「志賀原子力発電所 安全性向上施策の工事計画変更について」

安全性向上施策の工事内容の変更について

火災防護対策(例)

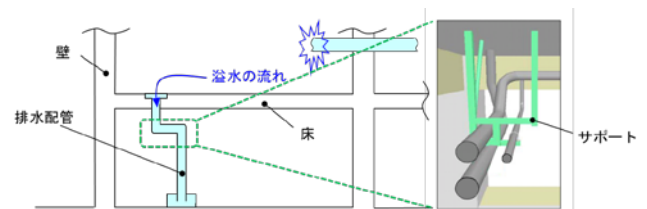
火災発生時に給排気ダクトを通じた他区域への延焼を防止するための防火ダンパ^{※2}を設置していますが、防護すべき機器の追加等により、防火ダンパの追加や配置変更が必要となりました。
